ACTA No.	FECHA			HORA	
	DÍA	MES	AÑO	INICIA	TERMINA
62	22	11	2023	03:00 pm	05:14 pm

Tema(s) a Tratar	**ADICIONES, MODIFICACIONES Y PRÓRROGAS**
Convocada por:	**SUBDIRECTORA DE GESTIÓN CONTRACTUAL Y PROCESOS ADMINISTRATIVOS – SECRETARIA TÉCNICA DEL COMITÉ**

PRINCIPALES PUNTOS TRATADOS

CALCULO DE CANTIDADES

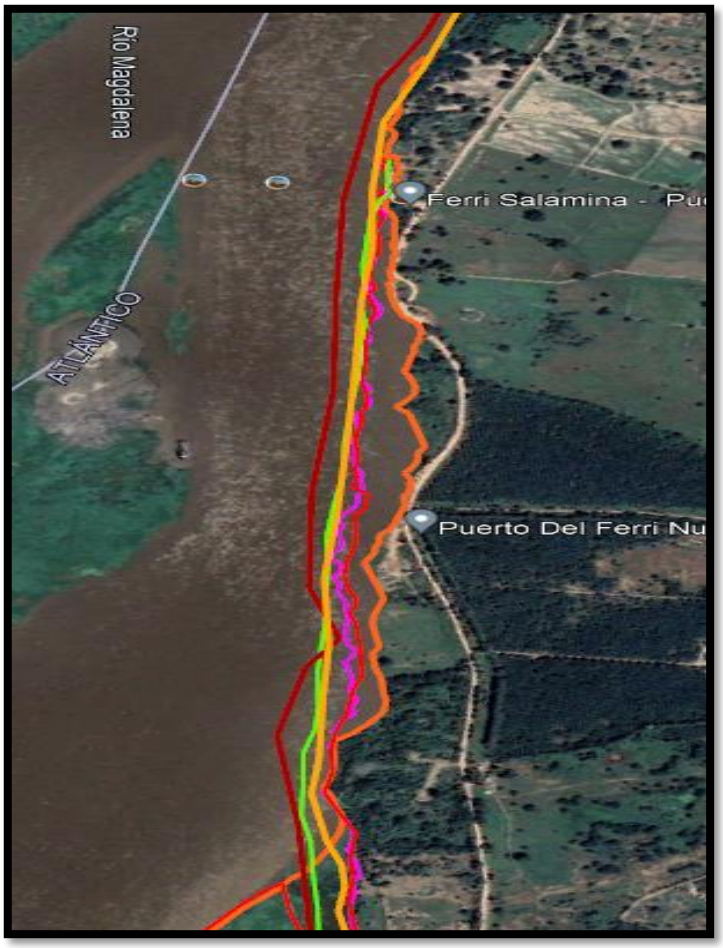
La Universidad del Magdalena, en el marco del contrato interadministrativo de diseños determinó efectuar como diseño de obra de protección, para esta situación en específico, una obra compuesta por una batería de siete 7 obras de protección de orilla implantados en alineamientos paralelos. Conforme con los cálculos de este diseño, las unidades de geo-contenedores a instalar para el caso particular (E-1, E-2, E-3) correspondiente a las mismas obras de protección, alcanzaban una cantidad total de 13.911 **unidades,** según lo describe la siguiente tabla:

Implantación batería de obras de protección de orilla, Lote 1. Fuente Propia.

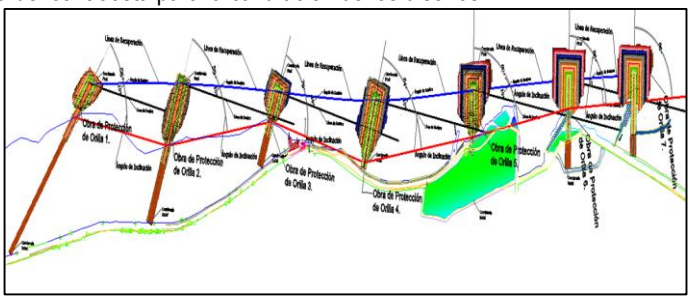
de la calibración de los diseños, allí se aprecian las mejoras que a modo de ver del Consorcio son y serán útiles dentro de la obra de protección:

Imagen 2: Sección longitudinal obra de protección de orilla No. 2 (Volumen Planos).

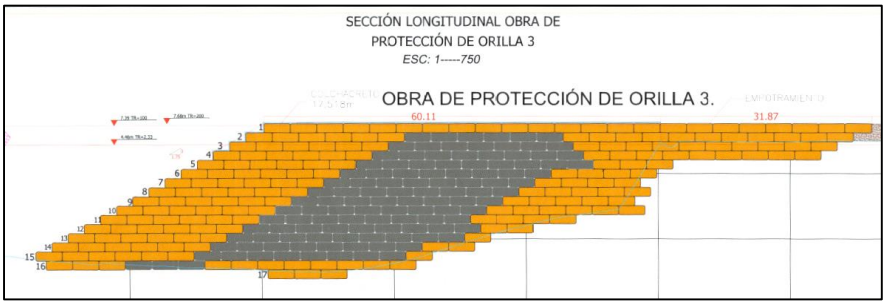
Finalmente, los ajustes realizados a cada una de las estructuras de las obras de protección No. 1, 2 y 3 se pueden evidenciar más fácilmente en los planos de los cortes longitudinales de las mismas anexos a los informes de calibración, los cuales se presentan a continuación mediante las siguientes imágenes:

En estos perfiles se observa el dimensionamiento de la obra de protección inicialmente diseñada en color gris, la orilla encontrada al momento de la calibración de los diseños en línea azul (Perfil del terreno) y la complementación de la estructura en color naranja (sección final).
